# 日本原子力研究開発機構大洗研究所（南地区）の 核燃料物質使用変更許可申請等について

照射材料試験施設（MMF）及び第2照射材料試験施設（MMF-2）における  
核燃料物質の取扱い終了【政令41条非該当施設】

令和4年12月16日

国立研究開発法人日本原子力研究開発機構  
大洗研究所 燃料材料開発部

図98 排気系統図

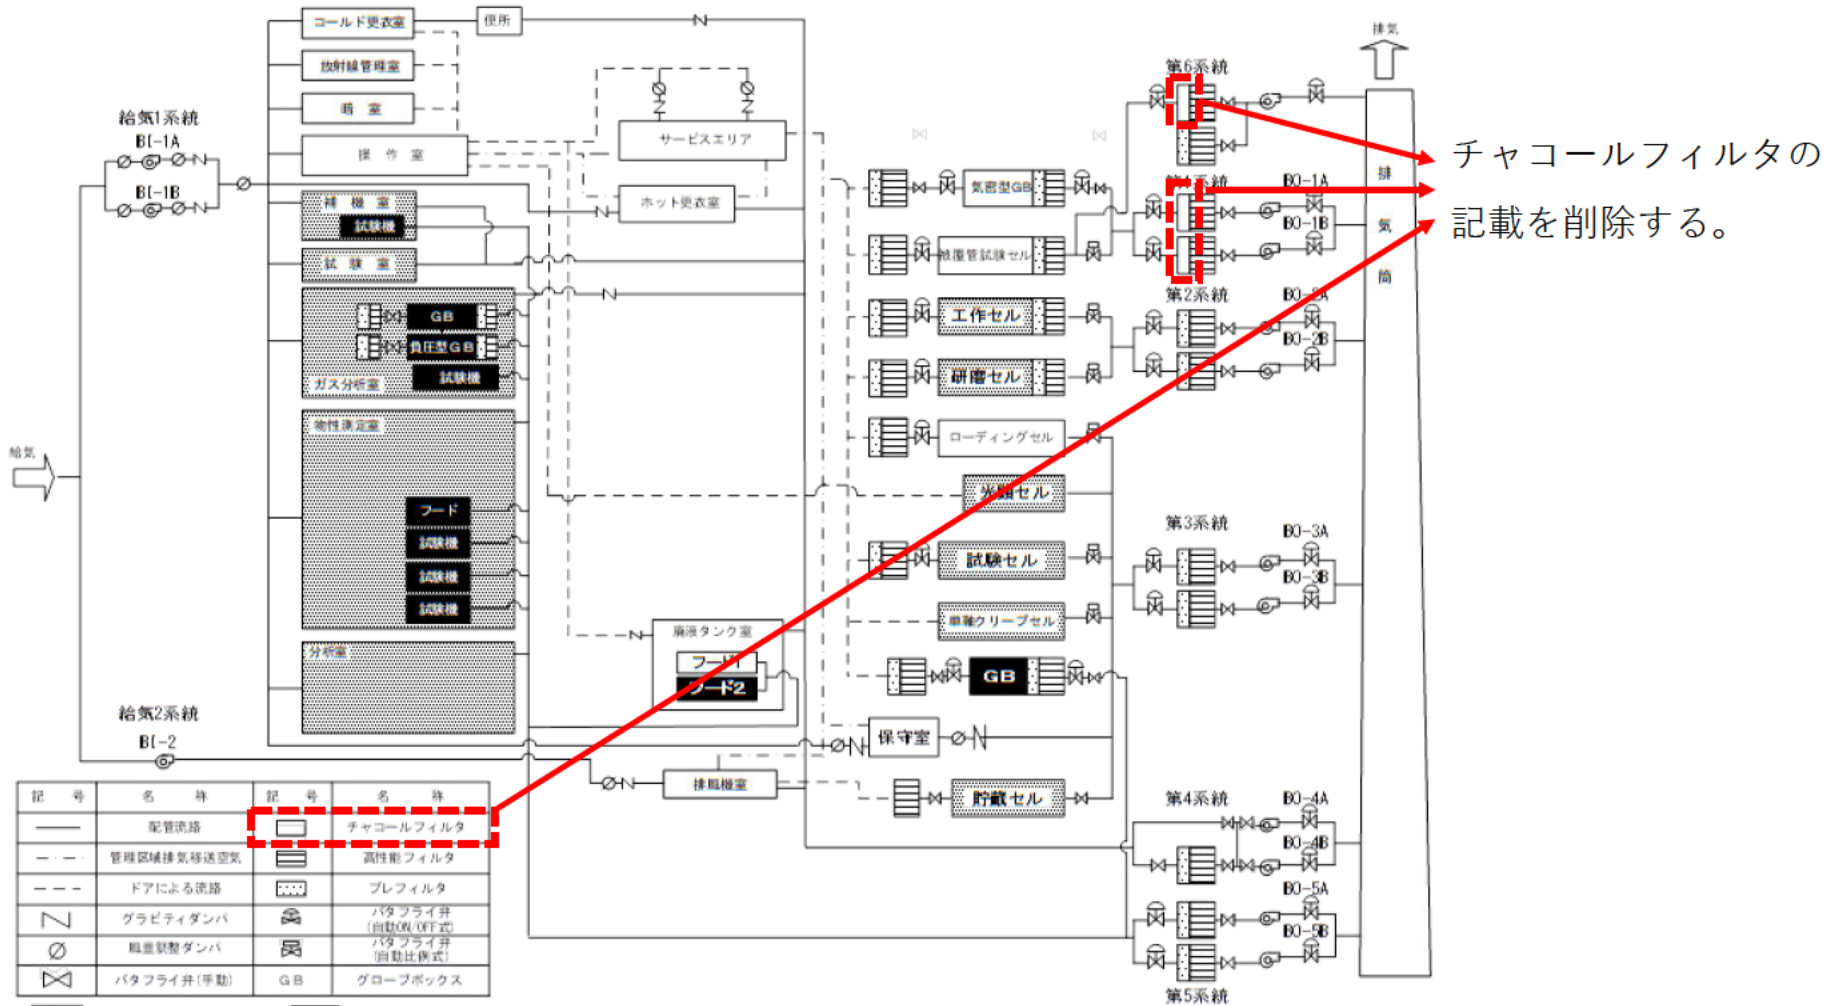
本文 図9 排気系統図について、チャコールフィルタの記載を削除する。

## 引張試験機の解体、撤去

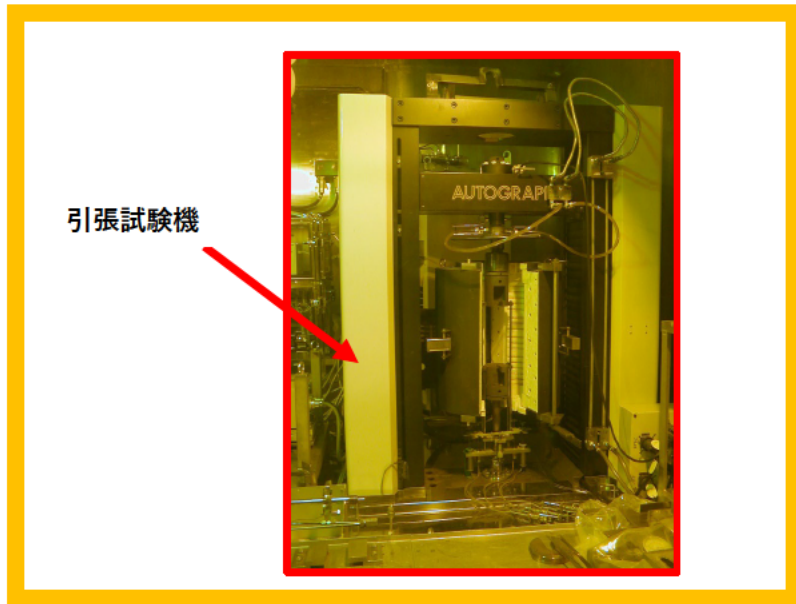
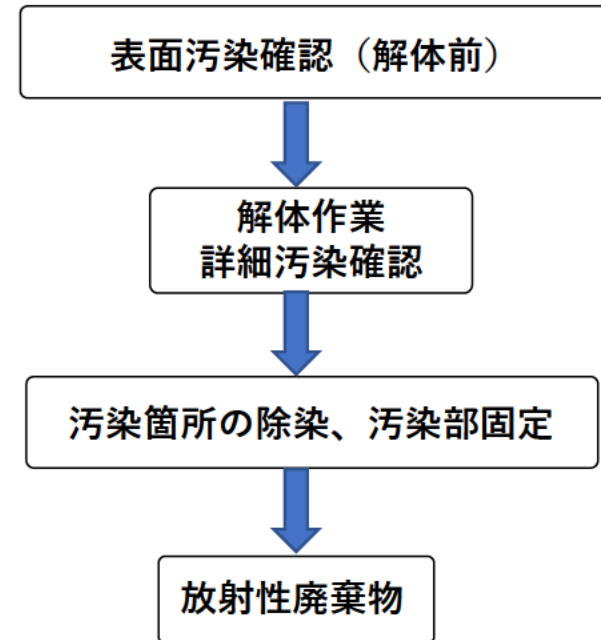
- 解体作業は、遠隔操作及びハンドソー等の電動工具等を用いて行う。
- 除染作業は、汚染箇所をアルコール等によりふき取り除染を行う。ふき取り後に残留した固着性の汚染については、必要に応じて、粘着テープ等により汚染を固定するか、養生を施す。
- 作業については、保安規則に基づき作業実施方法、放射線管理、放射性廃棄物管理、作業の安全管理、実施体制、非常時の対応等を記載した放射線作業計画書に基づき実施する。

図98 排気系統図

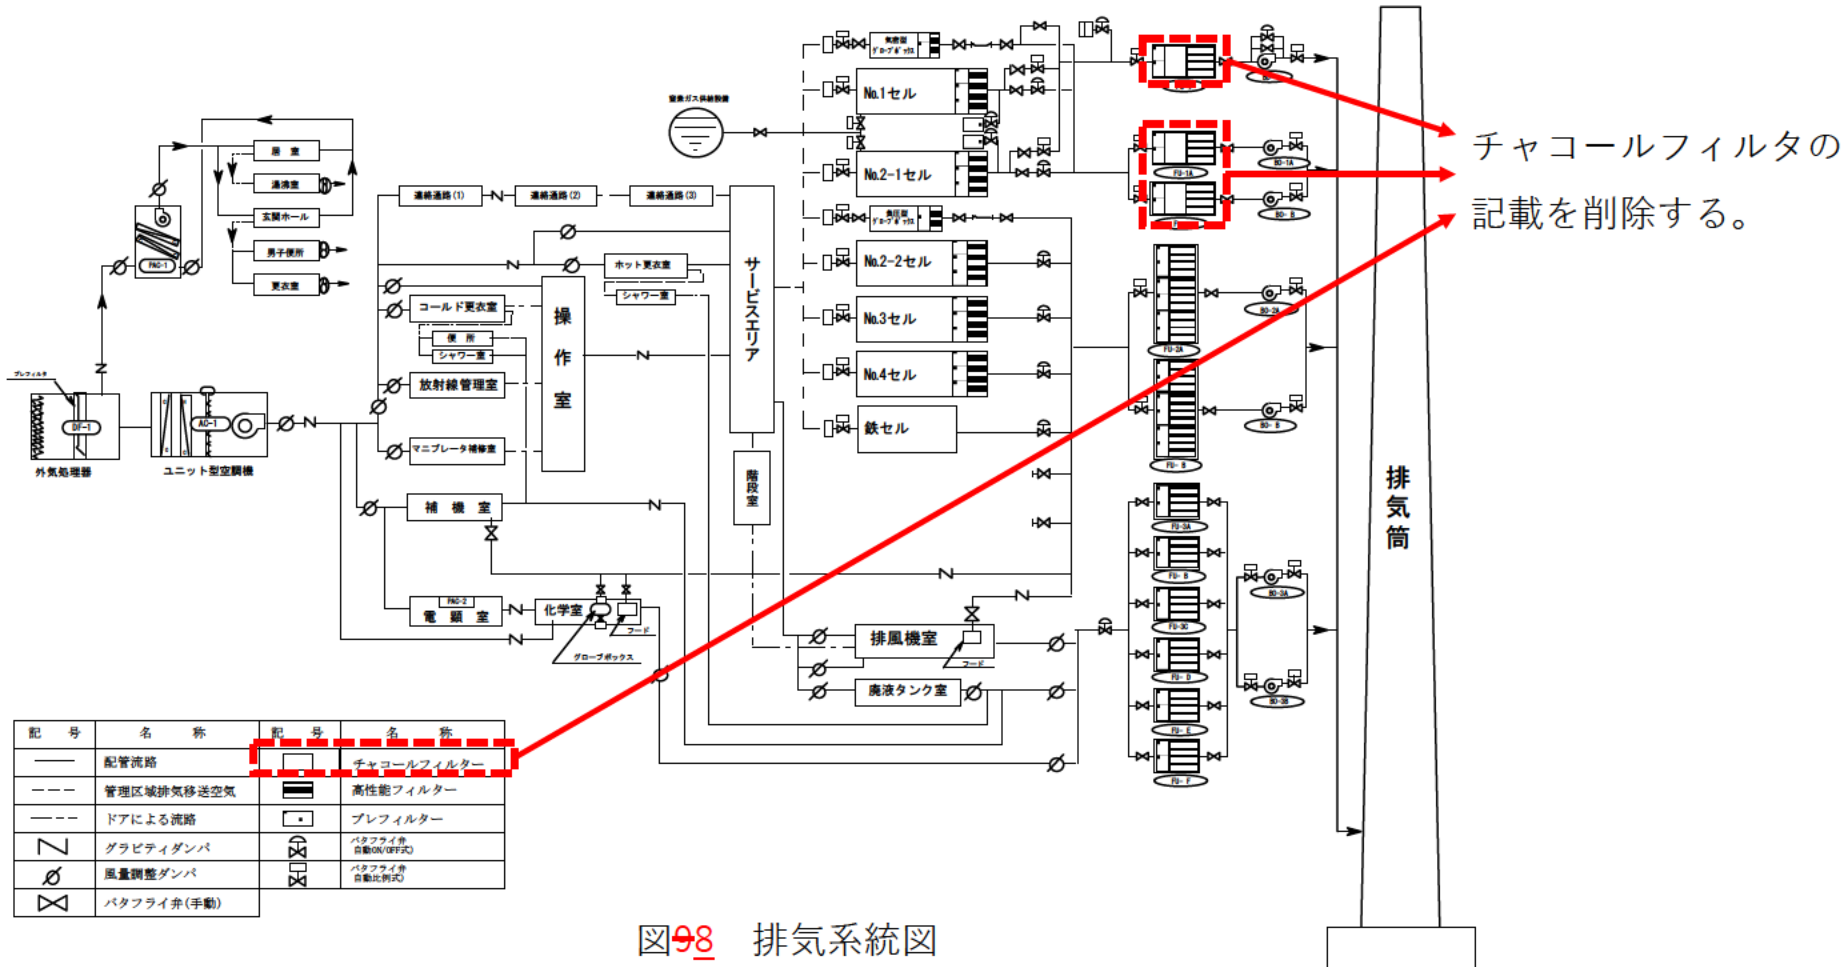
本文 図9 排気系統図について、チャコールフィルタの記載を削除する。
